**ODBORNÉ VYJÁDŘENÍ K NAVRŽENÉMU
VODOHOSPODÁŘSKÉMU A DOPRAVNÍMU ŘEŠENÍ
ZÁMĚRU „CTPARK PRAGUE NORTH D8.3, D8.4, D8.5, D8.6“**

(STUPEŇ PD – EIA, Oznamovatel: CTP Invest spol. s r.o.
Zpracovatel dokumentace: Amec Foster Wheeler s.r.o., únor 2020)

Město Odolena Voda
Dolní náměstí 14
250 70 Odolena Voda

VHS PROJEKT, s. r. o., IČ: 03508684
Sídlo: Zlončice 144, 278 01 Kralupy nad Vltavou,
Kancelář: Přemyslova 153 (budova HECKL), 278 01
Kralupy nad Vltavou
tel.: 775 922 074
email: info@vhsprojekt.cz

Obr. 1: Návrh vodohospodářského opatření v katastru obce Úžice (str. 77 PD [1])

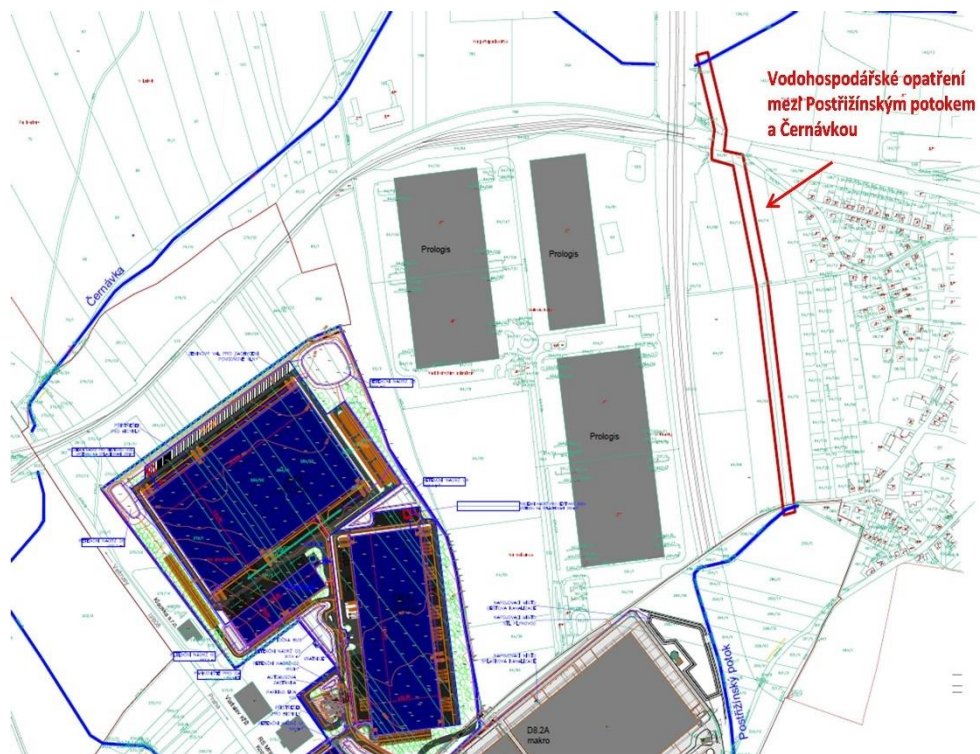
Problematika vypouštění dešťových vod z retenčních nádrží do Postřižinského potoka je omezena stávající kapacitou zatrubnění (cca 0,43 m³/s) tohoto vodního toku v intravilánu obce Úžice. Z tohoto důvodu je možné vypouštět dešťové vody do recipientu pouze v minimálním množství. Při významnějších srážkách totiž dochází k zahlcení potrubí a zaplavení infrastruktury obce Úžice. Předložená dokumentace [1] uvádí, že v rámci samostatného projektu oznamovatel a investor záměru řeší vodohospodářské opatření pro vyřešení převádění zvýšených průtoků korytem Postřižinského potoka. Jedná se o vybudování odlehčovacího koryta podél dálnice D8, kterým budou odváděny průtoky převyšující kapacitu zatrubnění. Nové odlehčovací koryto (viz obr. 1) je navrženo zaústit to vodního toku Černávka.

- Realizací záměru dojde ke snížení účinnosti stávající RN u haly D8.2, resp. zachytí srážku s pravděpodobností opakování jednou za 20 namísto 100 let (a tedy i ke změně podmínek stávajícího vodoprávního povolení). Návrh obtokového koryta před zatrubněním Postřížinského potoka v obci Úžice předložená dokumentace [1] uvádí pouze jako související stavbu. **Jedná se ale o stavbu zásadně podmiňující proveditelnost navrhovaného systému nakládání s dešťovými vodami v areálu hal D8.3-D8.6, tzn. o stavbu podmiňující vydání souhlasného stanoviska EIA.** Předložená PD [1] neobsahuje informace o technických parametrech ani o zpracovateli projektu obtokového koryta a pouhá zmínka o této stavbě jako o souvisejícím záměru z pohledu posouzení proveditelnosti a z pohledu posuzování vlivu takto rozsáhlého investičního záměra halového areálu na životní prostředí není dostačující. Záměr halového areálu lze tak dle předložené dokumentace

s ohledem na nedostatečné a srozumitelné řešení (v čase a prostoru jako podmiňující investice záměru) obtokového koryta považovat za neproveditelný.

Obr. 2: Denní variace dopravy dle [10]

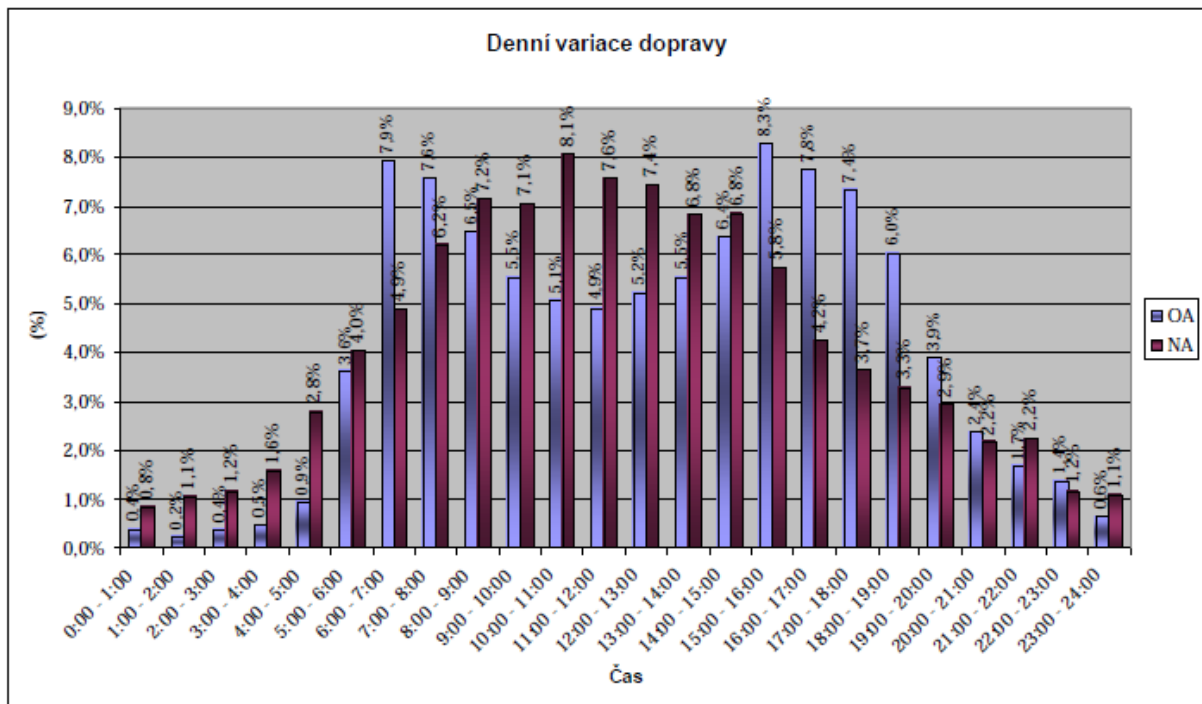
Z posudku Obalovny Chvatěruby [10] vyplývá, že max. hodinová intenzita je až 11,9 % z denní dopravy – viz *Obr. 2*, což neodpovídá grafu uvedenému v posuzované studii [12] – viz *Obr. 3*.

Obr. 4: Výřez z dopravní studie [15] s vyznačením křižovatek

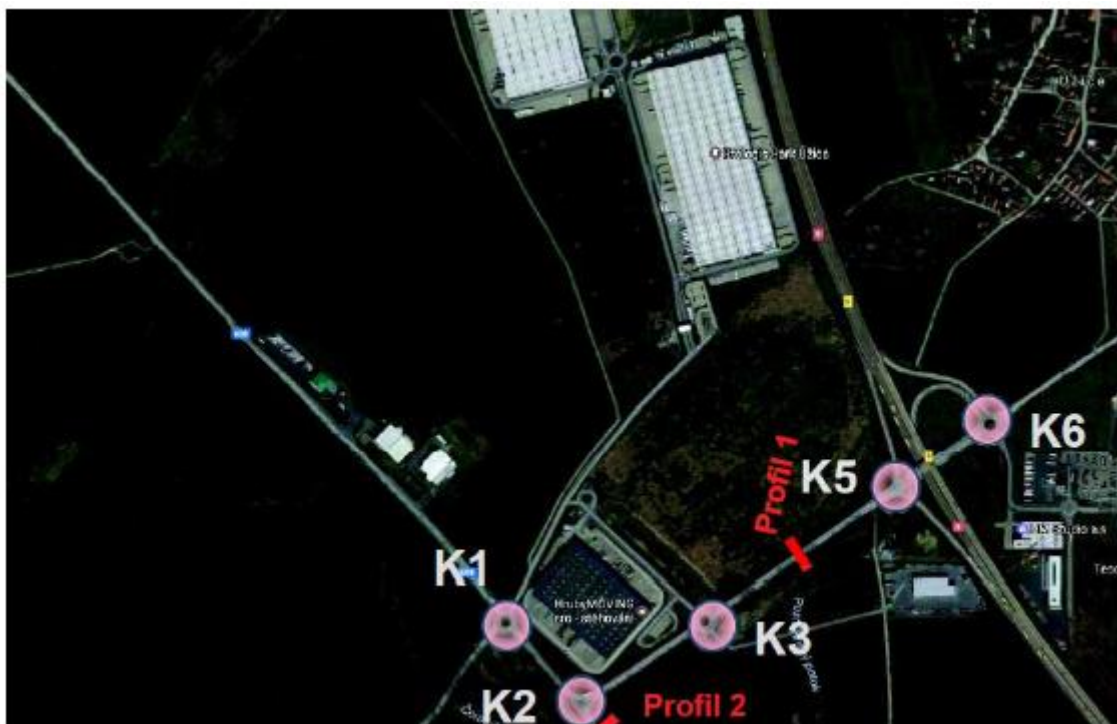
Dokumentace sice uvádí, že posuzovaný záměr CTParku D8.3 až D8.6 nemá na křižovatku II/608 x III/0081 (tj. dle Obr. 4 K2) negativní vliv, současně však uvádí, že 50 % OA (tzn. 225 OA) a 30 % LNA (tzn. 40 LNA) bude směřováno od Kralup n. Vlt., Veltrus a Kozomína. Výpočet intenzity dopravy pro rok 2022 počítá se záměrem CTPark Prague North (objekty D8.3, D8.4, D8.5, D8.6) a současně s tím, že stávající styková problematická křižovatka II/608 x III/0081 již bude přestavěna do podoby křižovatky okružní, což nemusí odpovídat realitě, jelikož k dokončení celé stavby přeložky II/240 má dojít až v roce 2023. Rovněž dopravní studie na záměr Industriální park Ůžice – sever [13] ve výpočtu dopravní sítě pro rok 2020 uvažovala s přestavěnou stávající stykovou křižovatkou II/608 x III/0081 do podoby okružní, čímž zavedla do výpočtu předpoklad, který nemusí být s jistotou splněn.

Se zkapacitněním křižovatky II/608 x III/0081 před rokem 2023 je tedy ve výpočtech různých záměrů uvažováno, přitom s jejím dokončením v rámci stavby přeložky II/240 je reálně uvažováno až v roce 2023.
